## Avis de la Mission Régionale d'Autorité environnementale Nouvelle-Aquitaine sur un projet de centrale photovoltaïque au sol sur une ancienne décharge sur la commune de Poitiers (86)

n°MRAe 2021APNA89

dossier P-2021-11018

**Localisation du projet :** Commune de Poitiers (86)  
**Maître d'ouvrage :** SERGIES  
**Avis émis à la demande de l'Autorité décisionnaire :** Préfète de la Vienne  
**en date du :** 21 avril 2021  
**Dans le cadre de la procédure d'autorisation :** Permis de construire  
L'agence régionale de santé et la préfète de la Vienne, au titre de ses attributions dans le domaine de l'environnement, ayant été consultées.

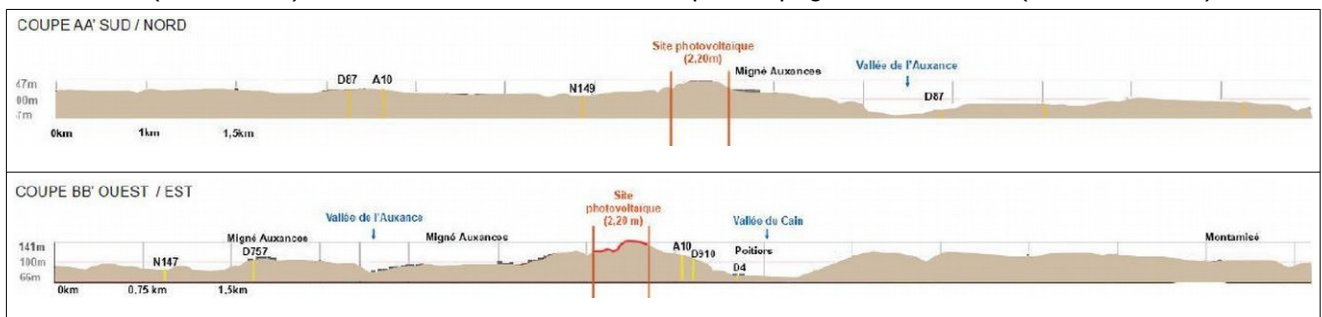
La présentation des servitudes et obligations ainsi que des mesures de suivi de cette ancienne décharge est inexistante. Ainsi, l'étude ne confronte pas les contraintes post exploitation de ce site vis-à-vis du projet photovoltaïque et n'expose donc pas les mesures attendues. Même si le pétitionnaire précise qu'aucun arrêté d'exploitation et de post-exploitation et qu'aucun document de classification existe, il ne peut s'en satisfaire dans l'analyse de l'historique du site.

**La MRAe relève l'insuffisance du dossier sur l'historique du site en rapport aux obligations réglementaires ou non concernant cette ancienne décharge, qui ne sont pas présentés, alors qu'ils sont indissociables de l'état des lieux et des mesures éventuelles que le pétitionnaire pourrait être amené à mettre en œuvre.**

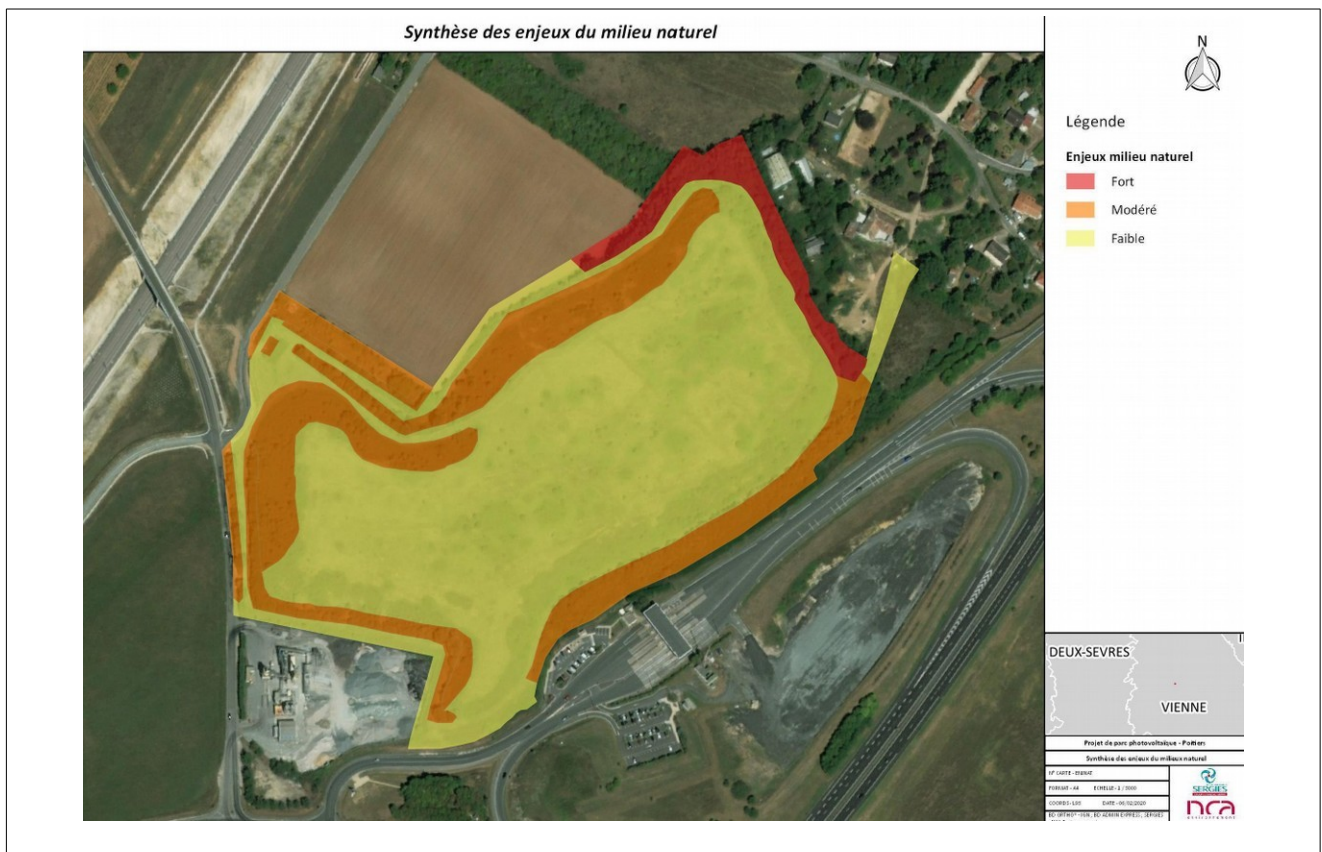
Pour rappel, la caractérisation des zones humides doit être réalisée en application des dispositions de l'article L. 211-1 du Code de l'environnement, modifié par la loi du 24 juillet 2019 renforçant la police de l'environnement. Cet article définit les zones humides comme « les terrains, exploités ou non, habituellement inondés ou gorgés d'eau douce, salée ou saumâtre, de façon permanente ou temporaire, **ou** dont la végétation, quand elle existe, y est dominée par des plantes hygrophiles pendant au moins une partie de l'année ».

Il apparaît donc ici que le mode de recherche de zones humides est à revoir.

**La MRAe demande au pétitionnaire de reprendre son analyse sur les zones humides de l'aire du projet, et en conséquence, les mesures d'évitement si cela s'avère nécessaire.**
